RADNA RADY MIASTA LUBLIN

INTERPELACJA

Dotyczy: Poprawy bezpieczeństwa pieszych na przejściu przez ul. Wileńską na wysokości posesji nr 8.

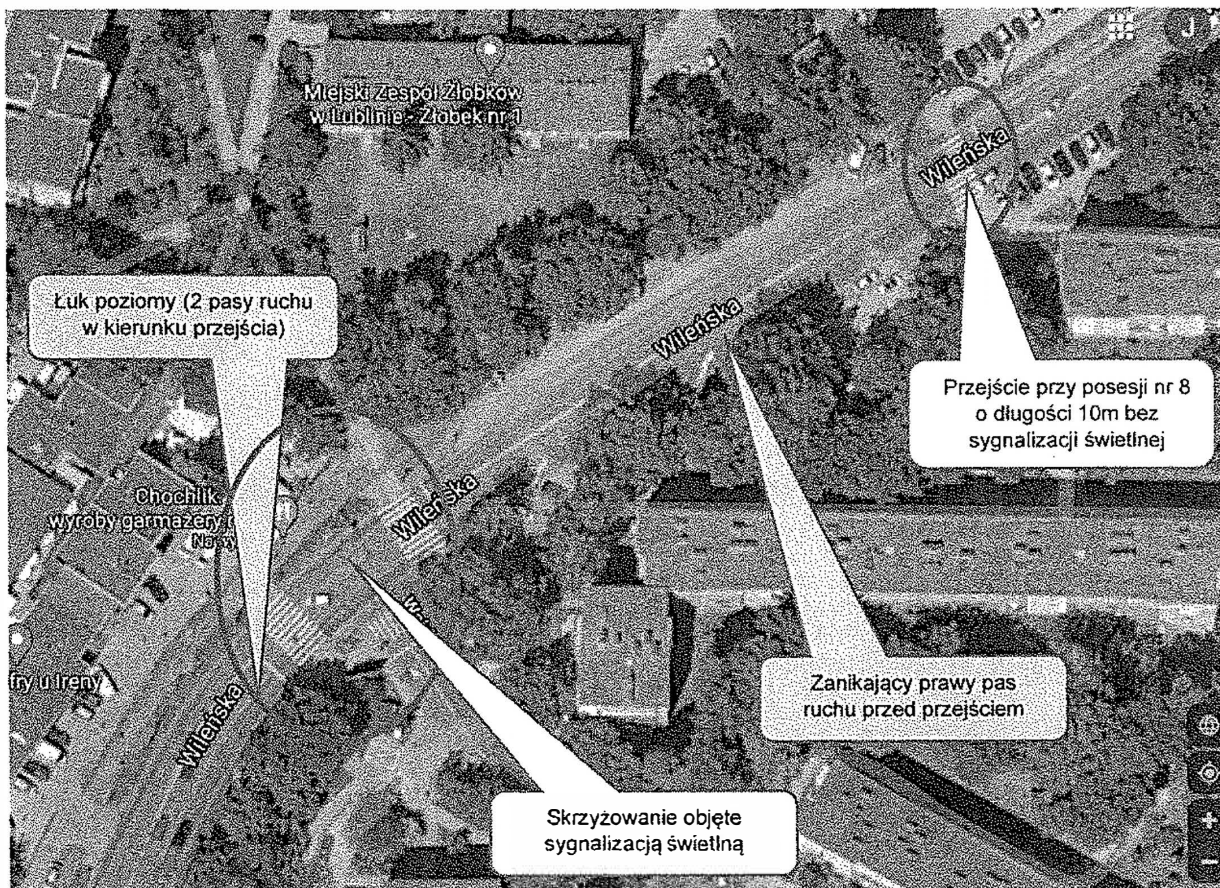
Szanowny Panie Prezydencie, wnoszę o poprawę warunków bezpieczeństwa pieszych na przejściu przez ul. Wileńską na wysokości posesji nr 8, które łączy osiedla Lubelskiej Spółdzielni Mieszkaniowej im. Adama Mickiewicza i im. Juliusza Słowackiego oraz obsługuje przystanki komunikacji miejskiej w relacjach przeciwnych. Przejście to jest intensywnie użytkowane, jednak nie zapewnia optymalnych warunków bezpieczeństwa pieszym, zwłaszcza po zmierzchu. Lokalizację przejścia i sytuację przedstawia poniższa mapa (*źródło: Mapy Google*).

Przedmiotowe przejście dla pieszych zlokalizowane jest w miejscu niebezpiecznym – za łukiem poziomym z kierunku od ul. Zana, na spadku ul. Wileńskiej w kierunku ul. Głębokiej oraz tuż za końcem zanikającego prawego pasa ruchu, co skutkuje niebezpiecznymi manewrami zmiany pasa ruchu i przeplatania pojazdów tuż przed przejściem. W efekcie kierujący pojazdami obserwując siebie nawzajem przy manewrach przeplatania w ostatnim momencie dostrzegają to przejście. Należy przy tym nadmienić, że długi czas wyświetlania sygnału zielonego dla pojazdów w ciągu ul. Wileńskiej, obejmujący sygnalizację na skrzyżowaniach z ul. Zana i ul. Wajdeloty oraz jej spadek w kierunku ul. Głębokiej skutkują często przejazdami z prędkością przekraczającą dopuszczalną w obszarze zabudowanym. Ponadto przejście ma aż 10 m długości i jego przekroczenie wiąże się z długim czasem, zwłaszcza dla osób starszych, korzystających m.in. z pobliskich przystanków komunikacji miejskiej oraz rodziców z małymi dziećmi korzystających z pobliskiego żłobka. Z przystanków komunikacji miejskiej zlokalizowanych po obu stronach ul. Wileńskiej korzystają zarówno mieszkańcy osiedla im. Adama Mickiewicza, jak i im. Juliusza Słowackiego.

Źródło - WYTYCZNE ORGANIZACJI BEZPIECZNEGO RUCHU PIESZYCH. WYTYCZNE PRAWIDŁOWEGO OŚWIETLENIA PRZEJŚĆ DLA PIESZYCH (opracowane na zlecenie Krajowej Rady Bezpieczeństwa Ruchu Drogowego i rekomendowane do stosowania przez Ministra Infrastruktury).

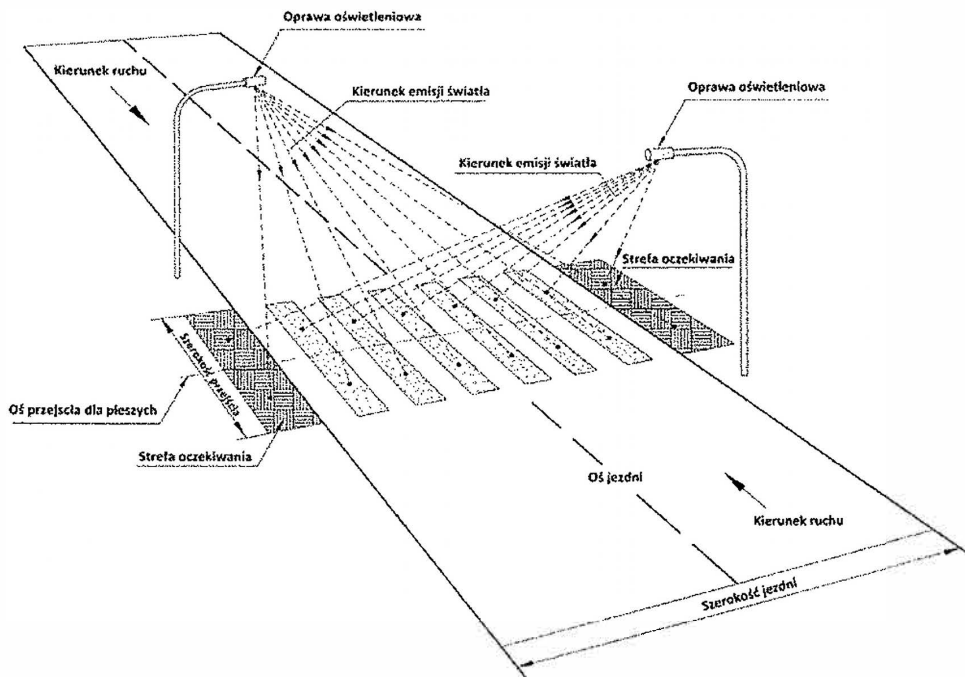
W przypadku przejścia przez ul. Wileńską będącego przedmiotem interpelacji, z racji jego długości wnioskuję też o rozważenie możliwości lokalizacji na nim azylu w osi jezdni, który dzieliłby to przejście na dwa i jednocześnie sprzyjał

uspokojeniu ruchu na tym odcinku ulicy. Po jego wbudowaniu możliwe byłoby także zastosowanie tzw. oświetlenia dedykowanego (obustronnego), jak na poniższym schemacie.
